Ajuntament
de Lladó

CONTESTA ESCRIT

Aclariments tècnics en la decisió adoptada en el contracte de subministrament per procediment obert simplificat, d'un mòdul de lavabos amb accés a través de galeria interior i comuna, amb pica, amb tres cabines individuals i un lavabo adaptat totalment equipat, d'unes dimensions de quiosc de 5,30 x 2,54 x 2,63 metres

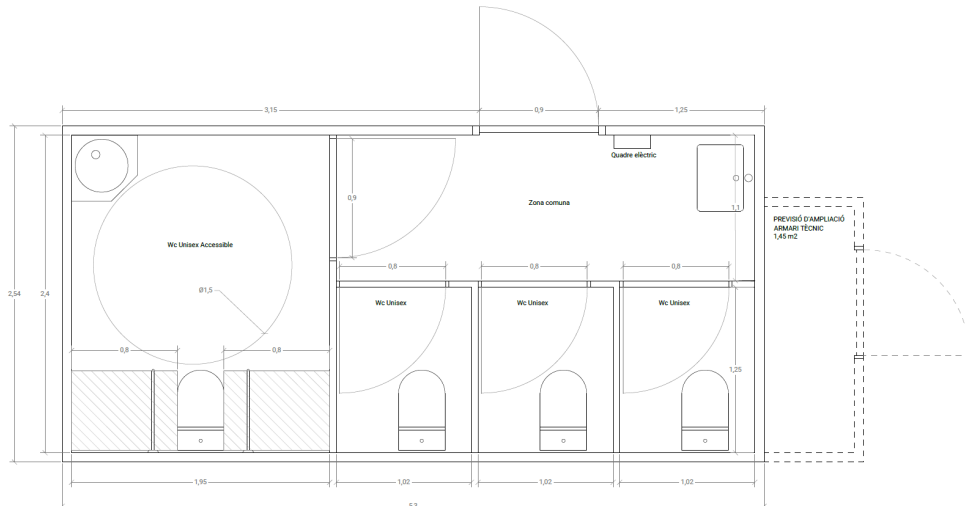
- Incompliment del punt 1.2.e) de l'Annex 3c): **la zona comuna no té una amplada d'almenys 1,20 metres.**
- Incompliment del punt 1.2.j) de l'Annex 3c): **davant de la porta d'entrada (interior) i de la porta de la cabina accessible (part zona comuna), no hi ha un espai horitzontal lliure de l'escombrada de les fulles d'1,50 metres de diàmetre.**

- Incompliment del punt 15.1.c) de l'Annex 3c): **a les tres cabines no accessibles no es pot inscriure un cercle de 0,50 metres de diàmetre sense ser escombrat per l'obertura de la porta.**

- Incompliment del punt 1.2.e) de l'Annex 3c): **l'amplada lliure de pas en itineraris accessibles ha de ser 1,20 metres o superior.**
- Incompliment del punt 1.2.j) de l'Annex 3c): **a les dues cares de les portes que comuniquen amb elements o espais accessibles, hi ha d'haver un espai horitzontal lliure de l'escombrada de les fulles d'1,50 metres de diàmetre.**
- Incompliment del punt 15.1.c) de l'Annex 3c): **les cabines d'inodors han de disposar d'un espai lliure on es pugui inscriure un cercle de 0,50 metres de diàmetre sense ser escombrat per l'obertura de la porta.**
